Oblastní nemocnice Jičín – Novostavba pavilonu „A“ pro laboratoře a onkologii

**087****Změna technologie chladících boxů**

Doplnění záložního chladicího agregátu

## Změna vzduchotechniky energobloku

# Řez

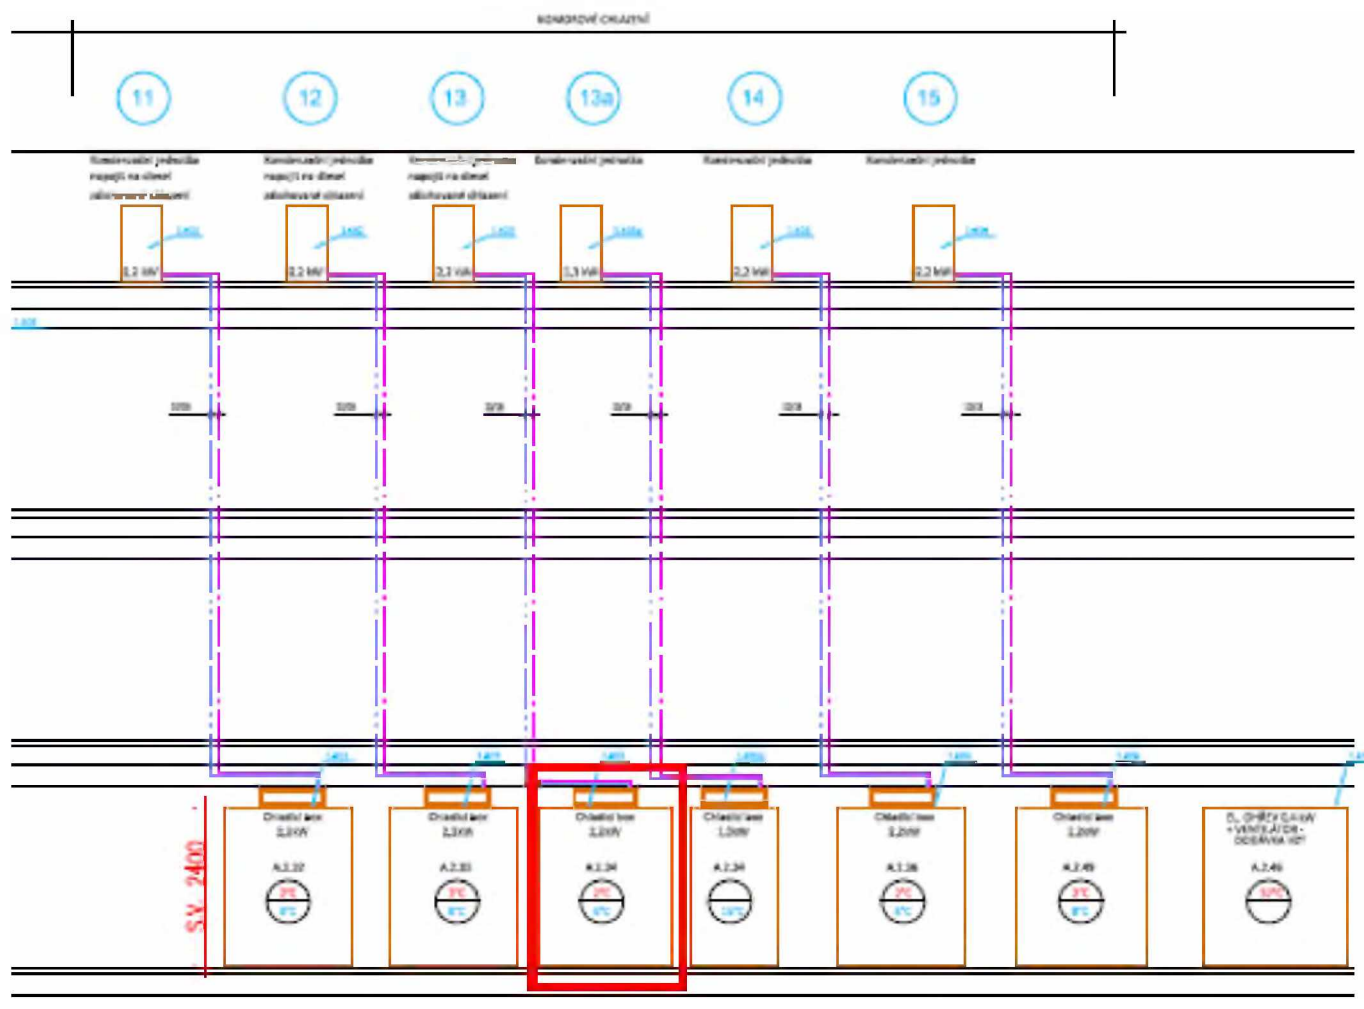
A2.34 se skládá z boxu 2°C až 6°C a předchladírny +15°C, z pohledu chlazení se tedy A2.34 skládá ze dvou samostatných boxů a dle projektu je v každém jeden chladicí agregát. Box na uskladnění krví A2.34 nemá záložní chladicí agregát.

Chladicí box bude doplněn záložním agregátem z důvodu zálohy, místnost číslo A2.34.

Z důvodu nutnosti zálohovat chladicí box, kde je uskladněn lékařský materiál je třeba dodržet požadovanou teplotu i v případě poruchy stávajícího agregátu.

## VZT ZAŘÍZENÍ V ENERGOBLOKU

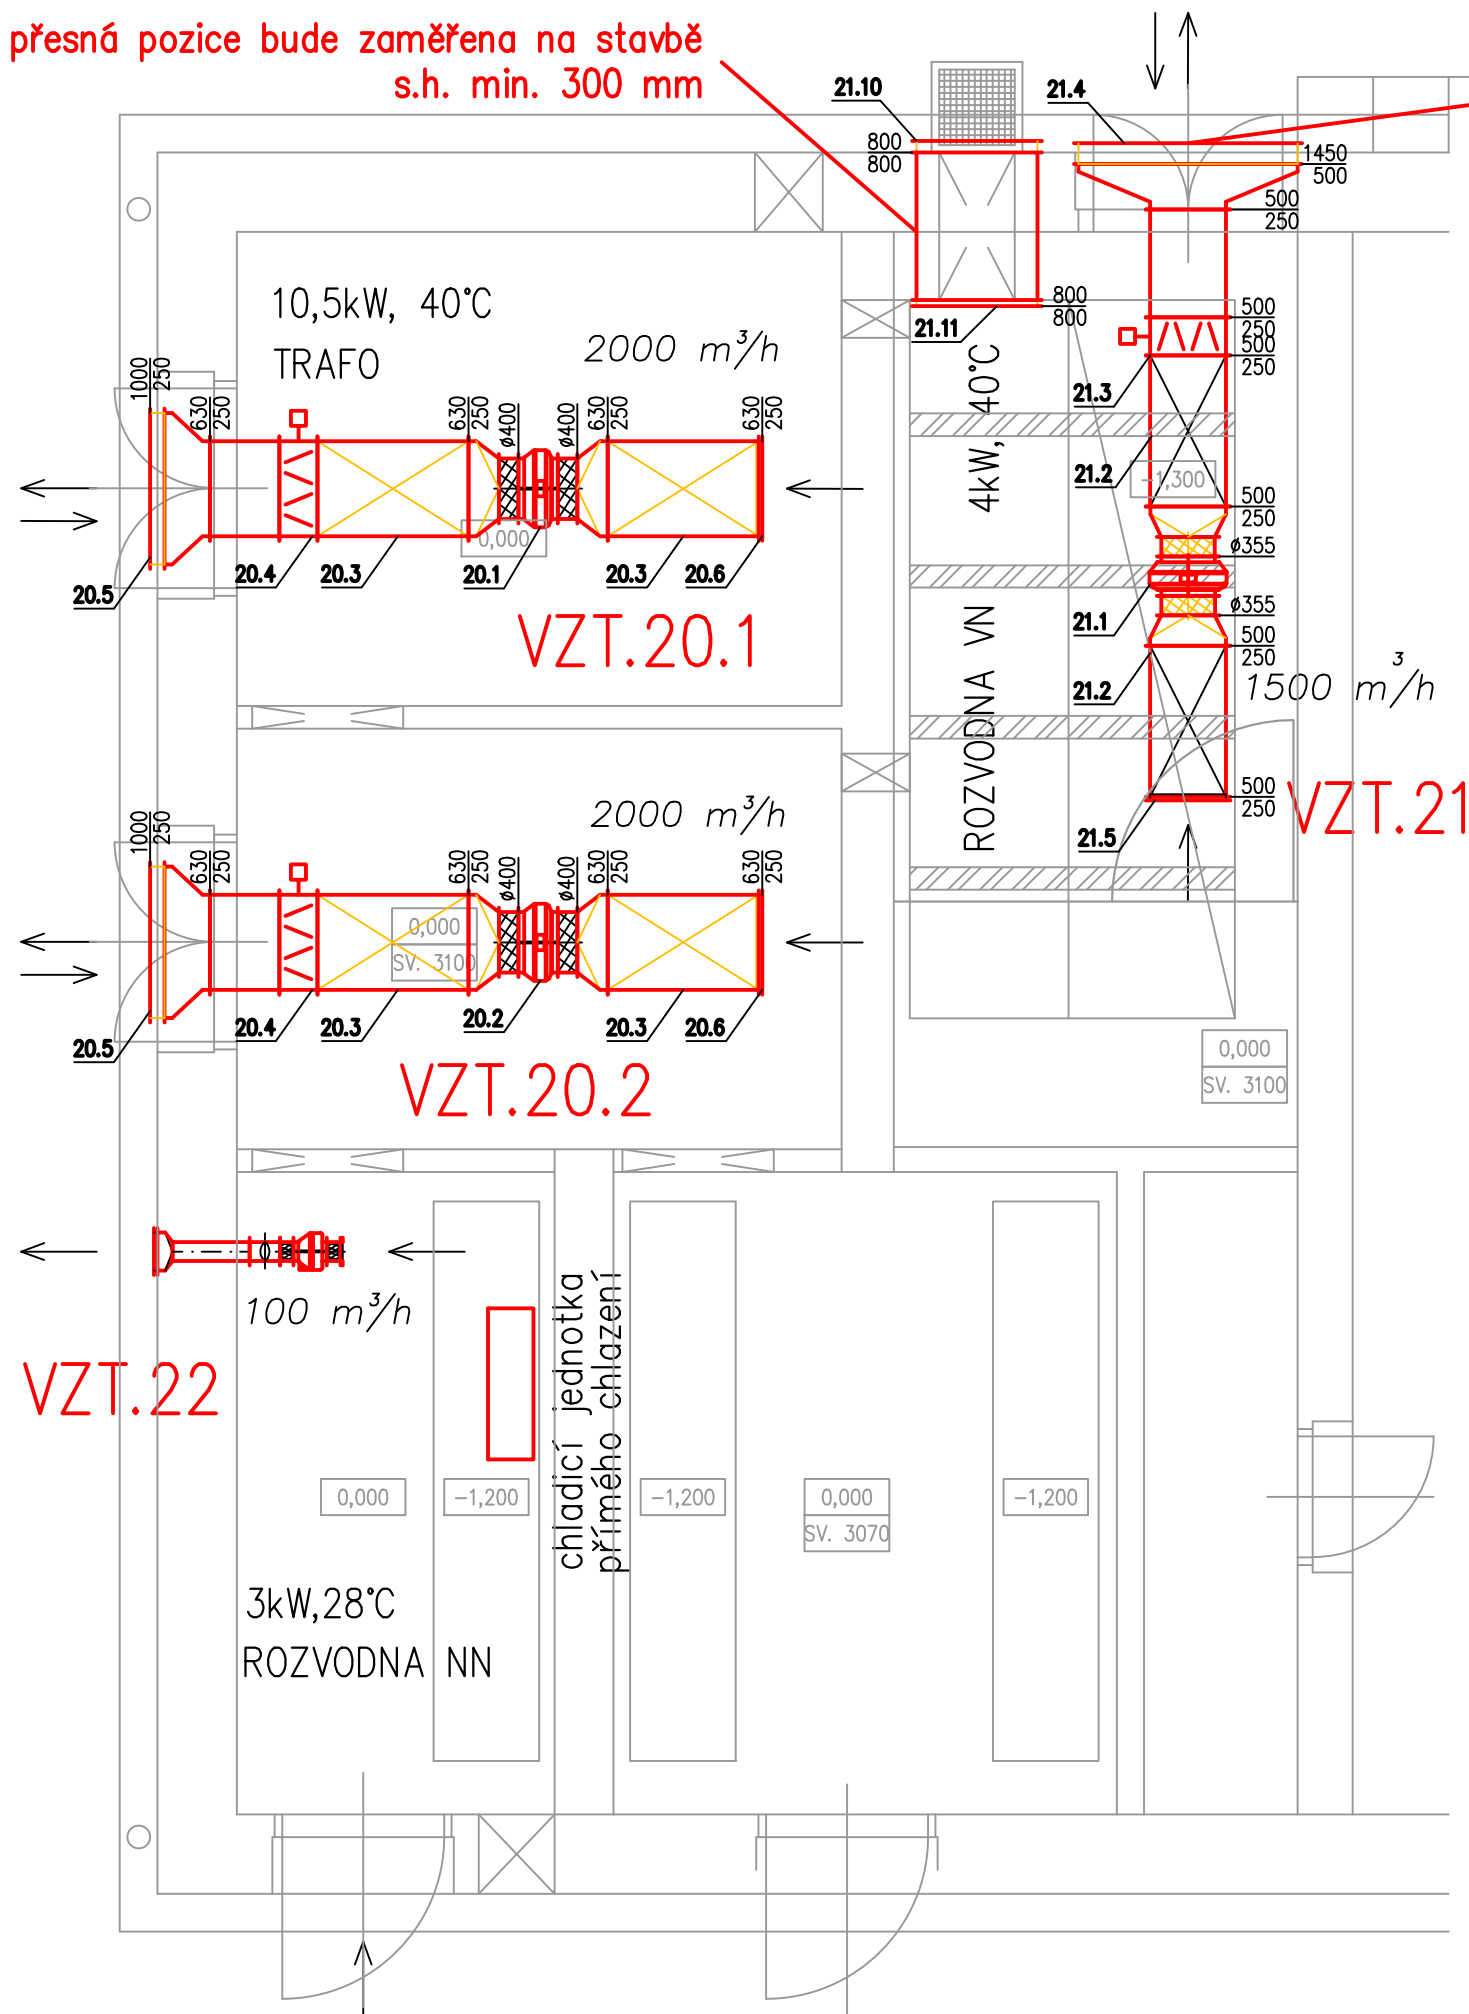
Doplnění VZT pro odvětrání tlakové vlny rozvaděčů VN v případě výbuchu a navýšení výkonu ventilátorů pro odvětrání TRAFU z důvodu většího výkonu Traf i v budoucnu.

Úprava výdechu v místnosti VN rozvodny pro případ havárie VN rozvaděče dle upřesnění požadavku ČEZ. Navýšení výkonu ventilátorů pro odvětrání TRAFU kobky z důvodu většího výkonu Trafa z 1000 na 1600/10. V dnešní době je uvažováno že VZT pokryje požadavky vyplývající z přechodu na 35kW a z toho vyplývající změna trafo na 1600ú35. Jedná se o změny, jejíž potřeba vznikla v důsledku okolností, které zhotovitel jednající s náležitou péčí nemohl předvídat. Změna nemění celkovou povahu veřejné zakázky.

přesná pozice bude zaměřena na stavbě  
s.h. min. 300 mm

protidešťová žaluzie 1450x500  
- dodávkou stavby

# Spojovací krček 113 ks panelů IBC 420 Wp o výkonu 47,46 kWp.

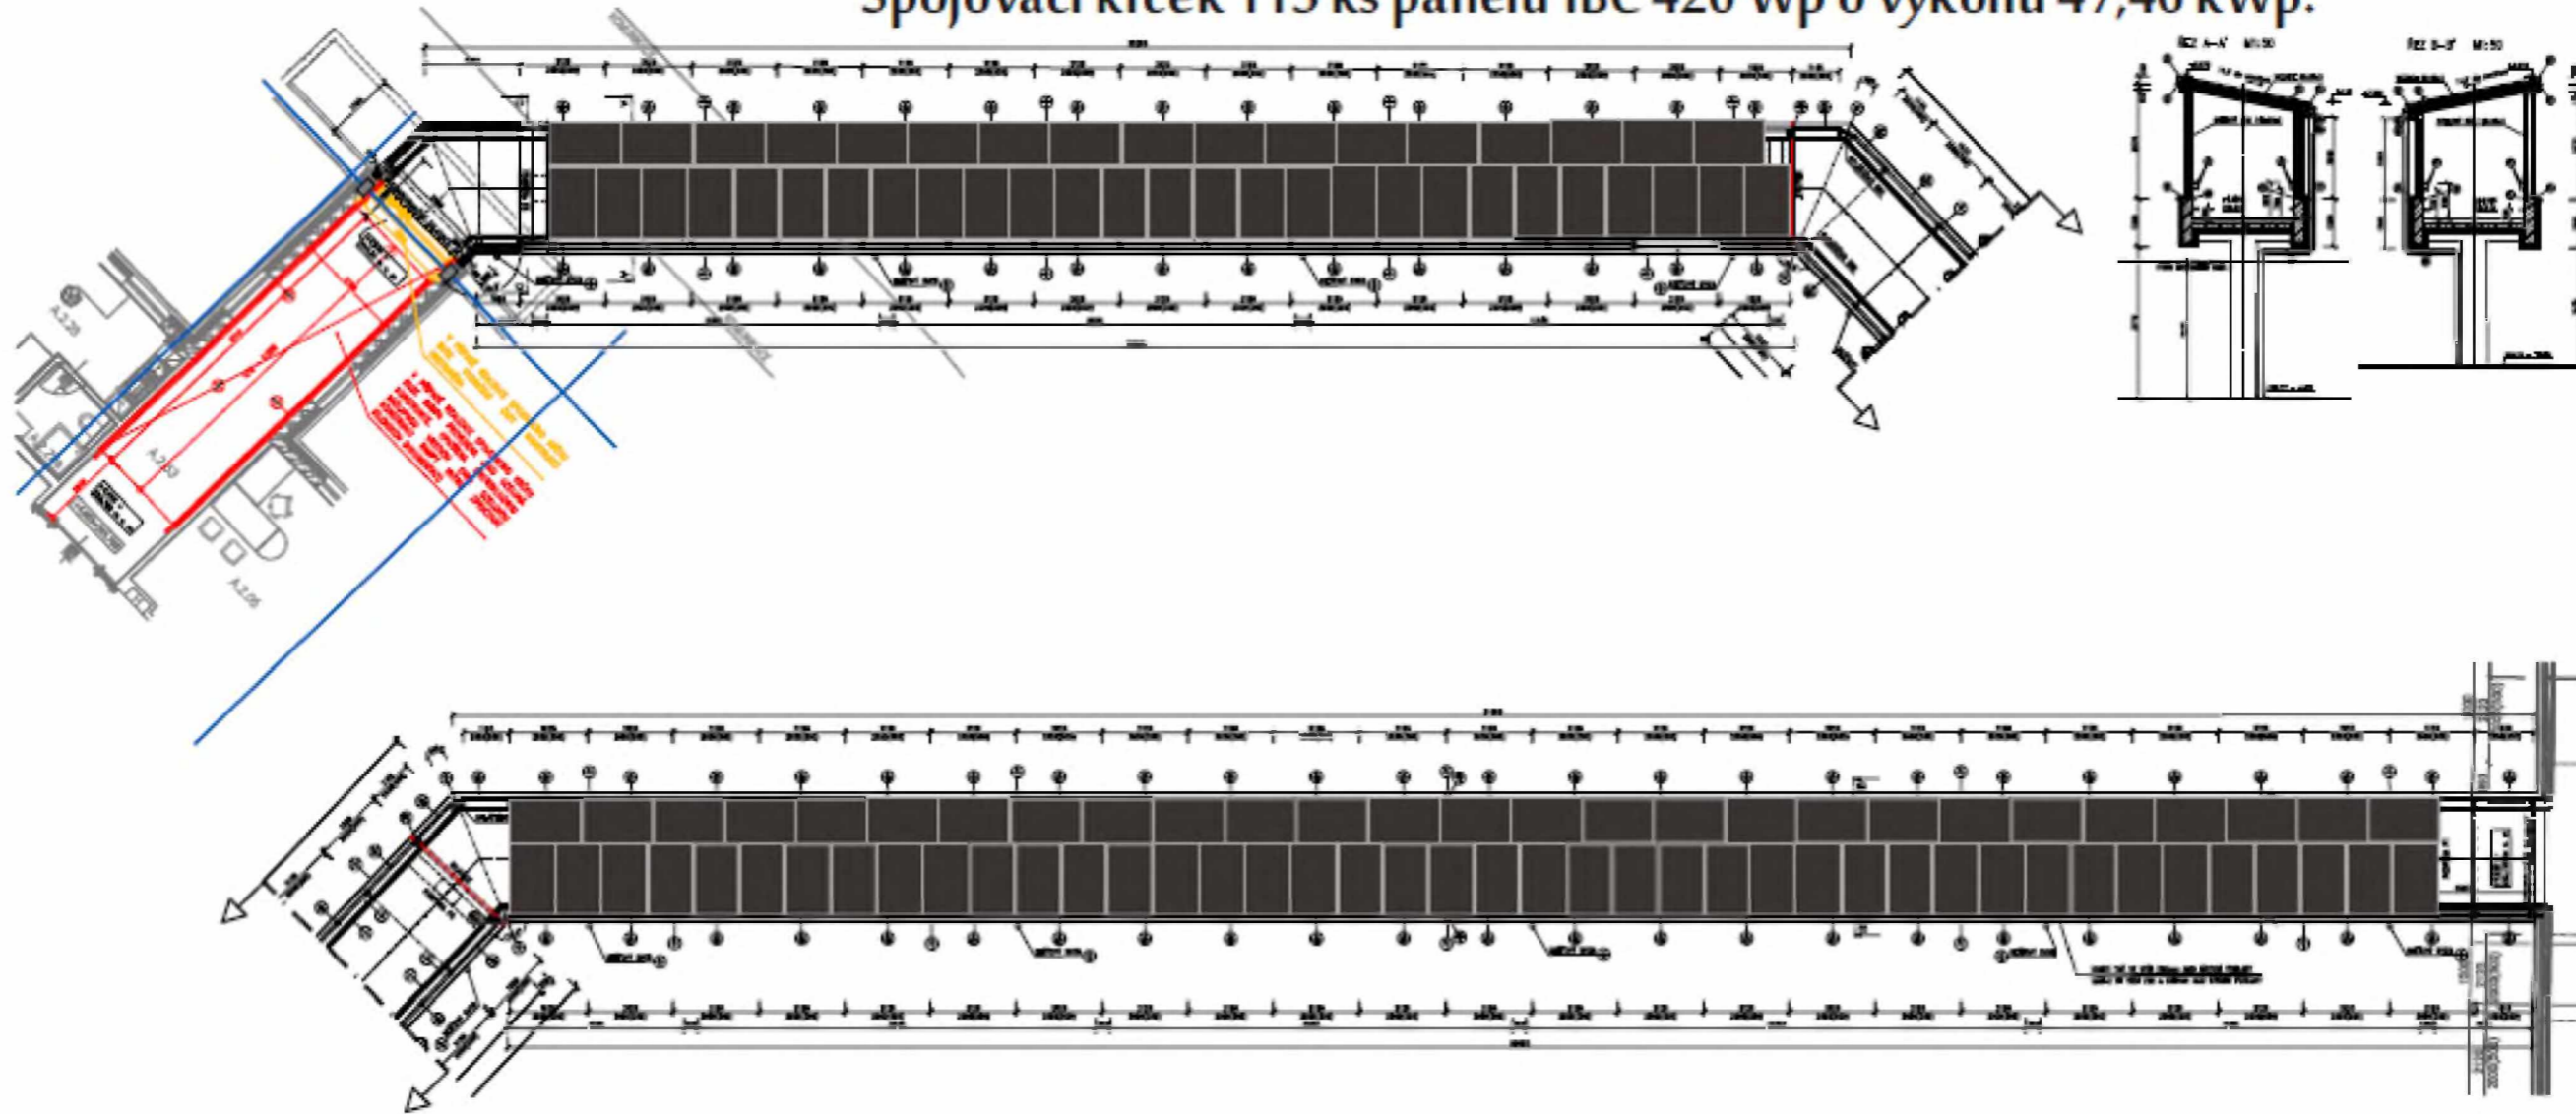
<b>1 Technický popis změny:</b>
<b>1.1 Popis původního řešení:</b> Nebylo obsahem SOD
<b>1.2 Popis nového řešení:</b> Požadavek investora zhotovení fotovoltaické elektrárny

<b>2 Zdůvodnění změny:</b>
Požadavek na zhotovení fotovoltaické elektrárny o výkonu 69,3 kWp (21,84 kWp SO 01 PAVILON A a 47,46 kWp SO 03 Spojovací krček), z důvodu snížení energetické náročnosti objektu v návaznosti na vývoj celosvětového snižování.
